**Verslag huishoudelijke elektrische installatie op laagspanning en zeer lage spanning****Algemeen:**

Referentie: 004-20260402-02	Datum controle: 02/04/2026
Keurder: 004

Eigenaar: Onbekend	EAN-code: 541448820054649000
Adres installatie: Begonialaan 37, 1740 - Ternat	Nummer teller(s): 1sag3105061836
	Distributienetbeheerder installatie: Fluvius
Datum uitvoering installatie: <input checked="" type="checkbox"/> Vóór 01/10/1981 <input type="checkbox"/> Tussen 01/10/1981 en 01/06/2020 <input type="checkbox"/> Vanaf 01/06/2020	
Type: <input checked="" type="checkbox"/> Wooneenheid <input type="checkbox"/> Niet-huishoudelijk <input type="checkbox"/> PV <input type="checkbox"/> Batterij <input type="checkbox"/> Laadpaal

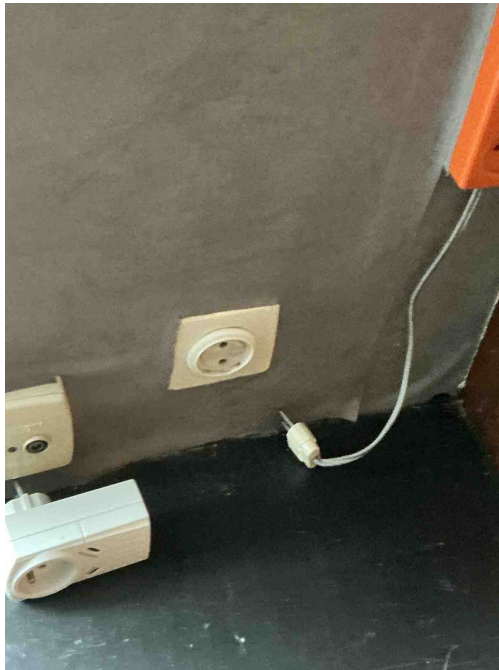
A20 - Er bevindt zich een contactdoos zonder beschermingsgeleider in de elektrische installatie. Deze is niet geplaatst achter een differentieelstroombeschermingsinrichting met grote (max. 30mA) of zeer grote (max. 10mA) gevoeligheid.

Opmerking: Oa living, badkamer, slaapkamer 1,2,..

T11 - De contactdozen waarvan de toegekende stroomsterkte maximaal 16A en de toegekende spanning maximaal 250V bedraagt en niet bedoeld zijn voor de voeding van een of meerdere verbruikstoestellen voor een specifiek doel en niet geplaatst zijn in of op schakel- en verdeelborden, beschikken niet of IPXX-D (incl. gemeenschappelijke delen residentieel geheel) (Boek 1: 4.2.2.3/5.3.5.2).

Opmerking: Oa living, badkamer,..

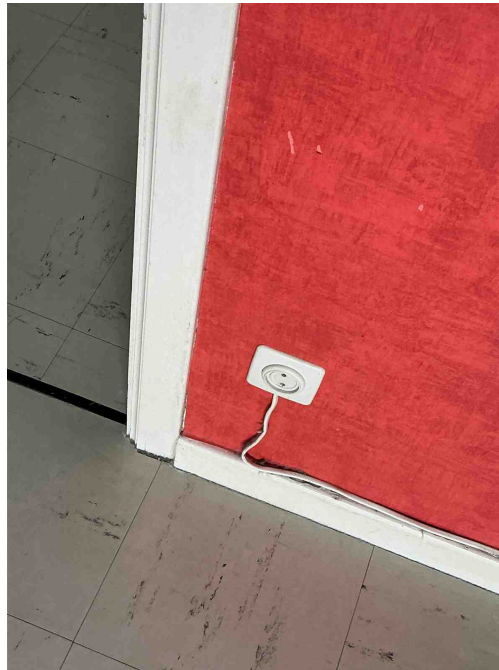
A20 - Er bevindt zich een contactdoos zonder beschermingsgeleider in de elektrische installatie. Deze is niet geplaatst achter een differentieelstroombeschermingsinrichting met grote (max. 30mA) of zeer grote (max. 10mA) gevoeligheid.

Opmerking: Oa living, badkamer, slaapkamer 1,2,..

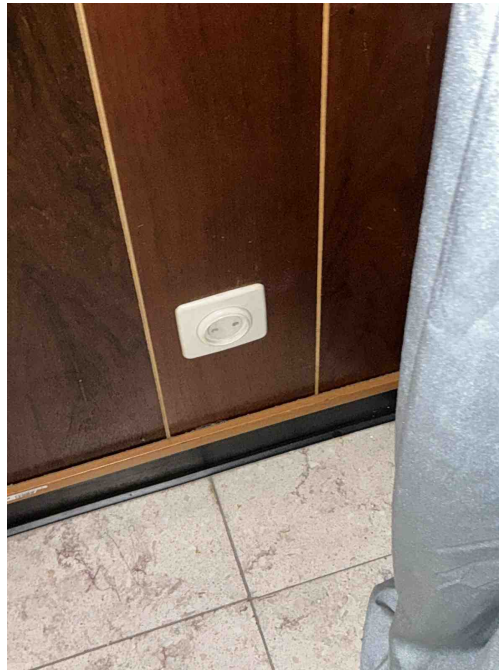
A20 - Er bevindt zich een contactdoos zonder beschermingsgeleider in de elektrische installatie. Deze is niet geplaatst achter een differentieelstroombeschermingsinrichting met grote (max. 30mA) of zeer grote (max. 10mA) gevoeligheid.

Opmerking: Oa living, badkamer, slaapkamer 1,2,..

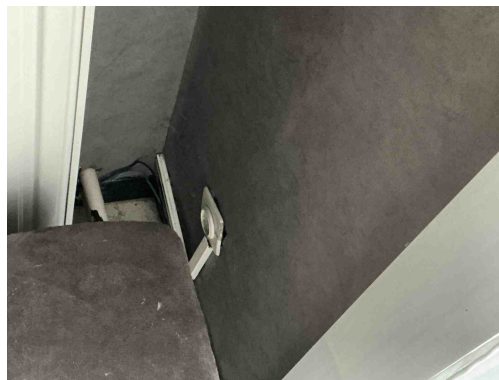
A20 - Er bevindt zich een contactdoos zonder beschermingsgeleider in de elektrische installatie. Deze is niet geplaatst achter een differentieelstroombeschermingsinrichting met grote (max. 30mA) of zeer grote (max. 10mA) gevoeligheid.

Opmerking: Oa living, badkamer, slaapkamer 1,2,..

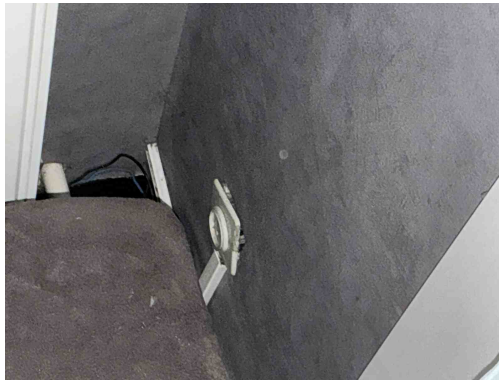
A20 - Er bevindt zich een contactdoos zonder beschermingsgeleider in de elektrische installatie. Deze is niet geplaatst achter een differentieelstroombeschermingsinrichting met grote (max. 30mA) of zeer grote (max. 10mA) gevoeligheid.

Opmerking: Oa living, badkamer, slaapkamer 1,2,..

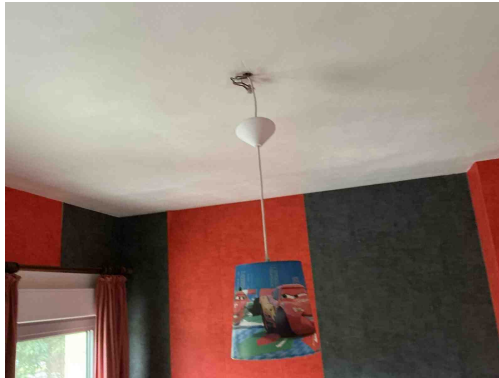
T23 - Het elektrisch materiaal is beschadigd. (Boek 1: 1.4.1.3).
Opmerking: Oa living, slaapkamer 2,.

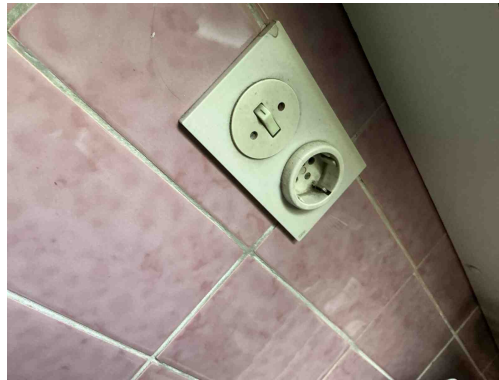
T11 - De contactdozen waarvan de toegekende stroomsterkte maximaal 16A en de toegekende spanning maximaal 250V bedraagt en niet bedoeld zijn voor de voeding van een of meerdere verbruikstoestellen voor een specifiek doel en niet geplaatst zijn in of op schakel- en verdeelborden, beschikken niet of IPXX-D (incl. gemeenschappelijke delen residentieel geheel) (Boek 1: 4.2.2.3/5.3.5.2).

Opmerking: Oa living,badkamer,..

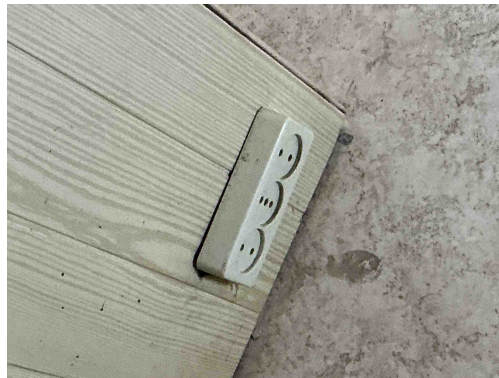
T03 - Contactdozen met randaarding zijn niet toegelaten in huishoudelijke installaties en in niet huishoudelijke installaties zonder BA4/BA5 personeel (Boek 1: 5.3.5.2).

Opmerking: Oa badkamer

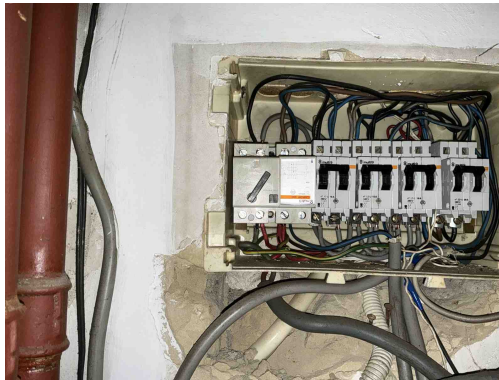
T13 - Opbouwcontactdozen en/of -schakelaars zonder achterplaatje mogen niet rechtstreeks op een brandbare ondergrond bevestigd worden (Boek 1: 4.3.3.5).

Opmerking: Oa zolder

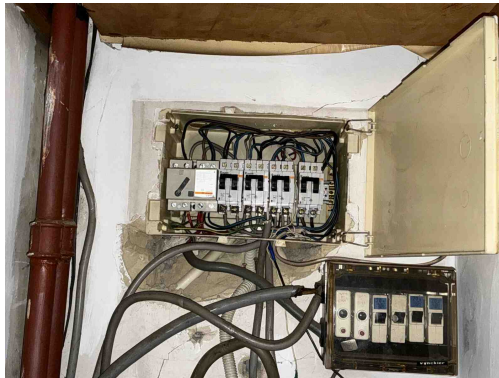
D04 - De hoofddifferentieelstroominrichting is niet verzegelbaar (Boek 1: 4.2.4.3).

Opmerking: Oa.bord 1

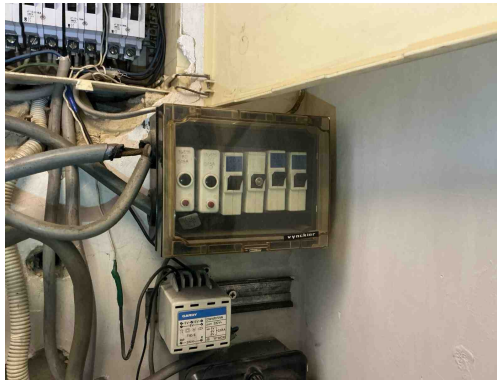
B06 - Het elektrisch verdeelbord heeft niet de minimale beschermingsgraad IPXX-B in een gewone ruimte (Boek 1: 4.2.2.3).

Opmerking: Oa bord 1

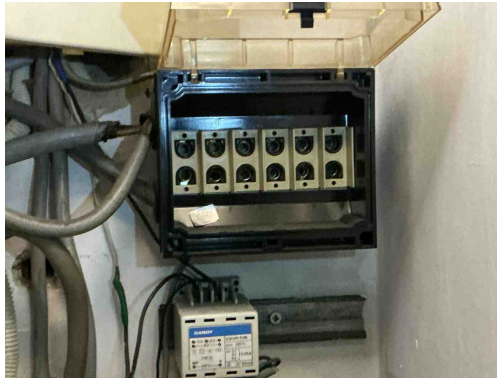
D08 - De nodige markeringen op de beveiligingstoestellen ontbreken of zijn onleesbaar (Boek 1: 5.3.5.5).
Opmerking: Oa bord 2

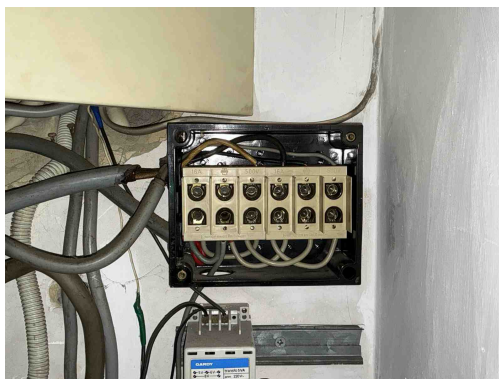
B30 - De houder van de beveiliging in een huishoudelijke ruimte is niet voorzien van aangepaste kalibreerelementen (Boek1: 5.3.5.5).
Opmerking: Oa bord 2
